通学路合同点検対策箇所図（桑原小学校）

H29年度

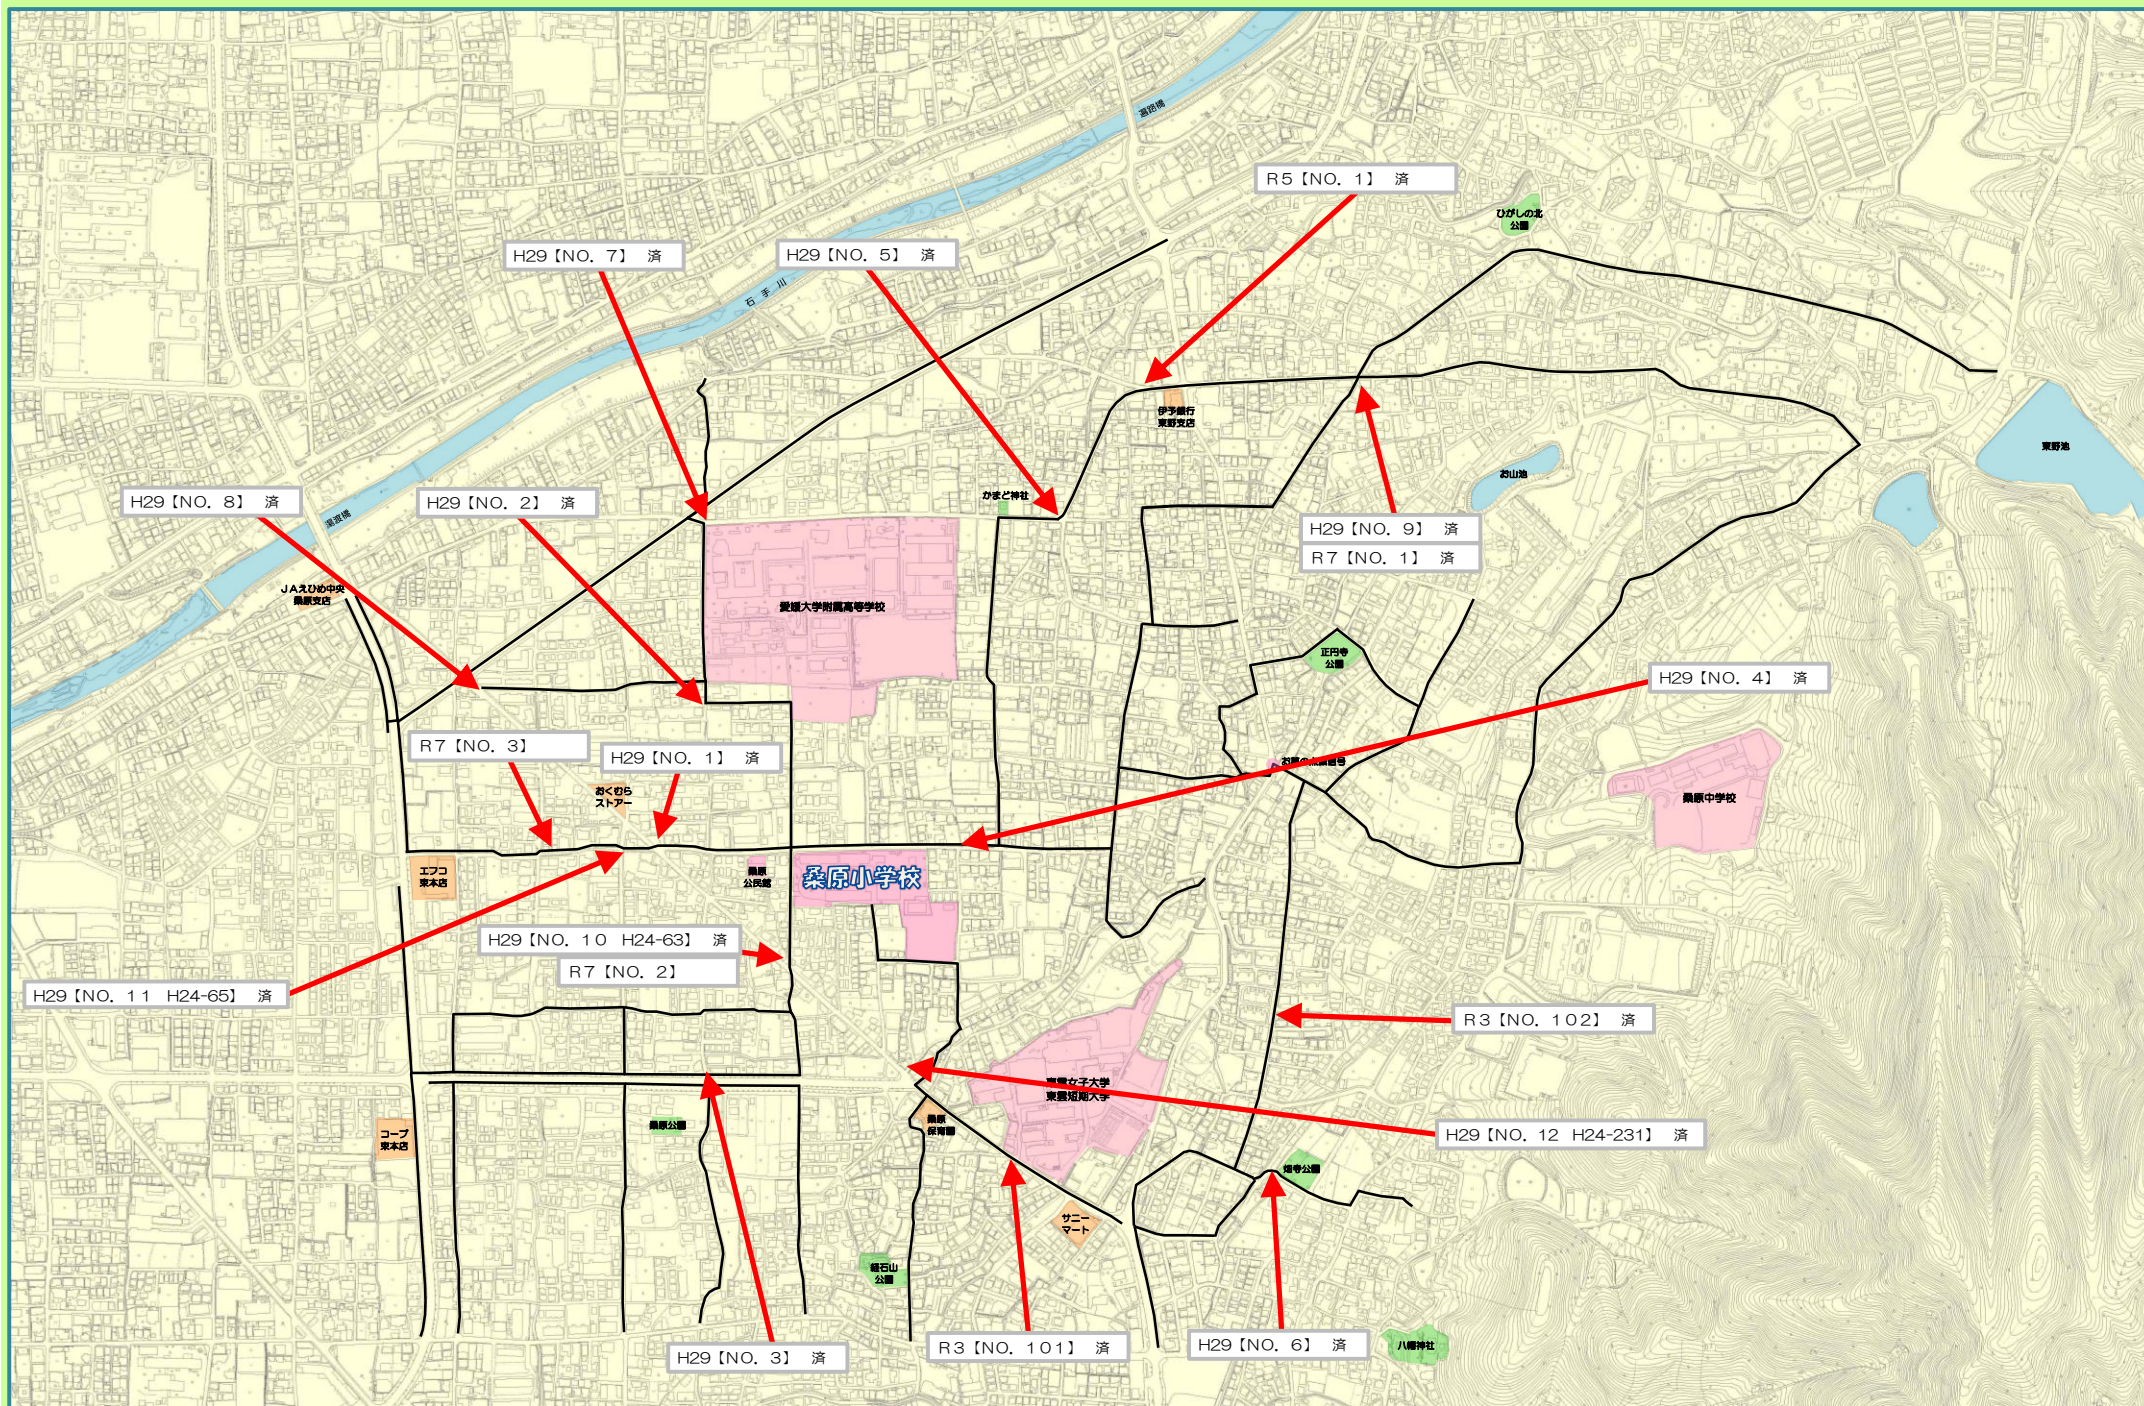
H29【NO. 1】 済  〔状況〕 横断歩道が狭くなっています。 〔対策〕 横断歩道を引き直しました。	H29【NO. 2】 済  〔状況〕 カーブミラーが設置されているが、劣化して見えにくくなっています。 〔対策〕 カーブミラーを交換しました。	H29【NO. 3】 済  〔状況〕 交通量の多い道路で、外側線が狭くなっています。 〔対策〕 外側線を引き直しました。	H29【NO. 4】 済  〔状況〕 多くの児童が通る道路であるが、道幅が狭いため危険です。 〔対策〕 グリーンベルトと交差点マークを設置しました。 横断歩道予告マークを設置しました。	H29【NO. 5】 済  〔状況〕 四叉路の交差点で、横断時に注意が必要です。また、外側線等も狭くなっています。 〔対策〕 外側線の引き直しと、ドット線・セブラを設置しました。 停止線を引き直しました。	H29【NO. 6】 済  〔状況〕 道幅が狭く、また、水路があり転落する危険があります。 〔対策〕 外側線とデリネーターを設置しました。	H29【NO. 7】 済  〔状況〕 見通しの悪い交差点で、交通量も多い箇所です。 〔対策〕 交差点マーク・外側線・ドット線を引き直しました。	H29【NO. 8】 済  〔状況〕 交通量が多い道路で、歩行時に注意が必要です。 〔対策〕 外側線を引き直しました。
--	---	--	---	--	---	---	---

H29【NO. 9】 済  〔状況〕 見通しの悪い交差点で、交通量も多い。 〔対策〕 外側線を引き直し、カーブミラーを調整し、ドット線と止まれ標識を設置しました。	H29【NO. 10 H24-63】 済  〔状況〕 道幅の狭い道路で、信号待ちの際に待機する場所が狭いため危険です。 〔対策〕 横断歩道と外側線を引き直し、グリーンベルトを設置しました。	H29【NO. 11 H24-65】 済  〔状況〕 狭い道路をバイクが通るため危険です。 〔対策〕 バイクの進入を抑制するため、進入口にラバーポールを設置しました。	H29【NO. 12 H24-231】 済  〔状況〕 水路が暗渠になれば、児童が通学できます。 〔対策〕 道路と住宅の高低差が大きく暗渠は困難なため、現在の通学路を利用して通学します。	R3【NO. 101】 済  〔状況〕 歩道が無く道幅も狭いです。 〔対策〕 グリーンベルトを引き直しました。	R3【NO. 102】 済  〔状況〕 歩道が途切れ道幅が狭いです。 〔対策〕 外側線の設置と引き直しをしました。 交差点マークを設置しました。	R5【NO. 1】 済  〔状況〕 交通量が多く、一時停止を守らない車両も見受けられ危険です。 〔対策〕 ドット線を設置しました。	R7【NO. 1】 済  〔状況〕 自転車と車の衝突事故が発生しました。 〔対策〕 交差点をカラー舗装しました。
---	--	---	--	---	--	---	--

R7【NO. 2】  〔状況〕 道幅が狭く注意が必要です。 〔対策〕 道路を拡幅し、横断歩道と信号機を少し移動させ、横断歩道北側に滞留スペースを設置する予定です。 ※令和8年度完成予定。	R7【NO. 3】  〔状況〕 道幅が狭く水路もあり注意が必要です。 〔対策〕 水路の暗渠化と道路の拡幅を予定しています。 ※令和9年度完成予定。
--	--
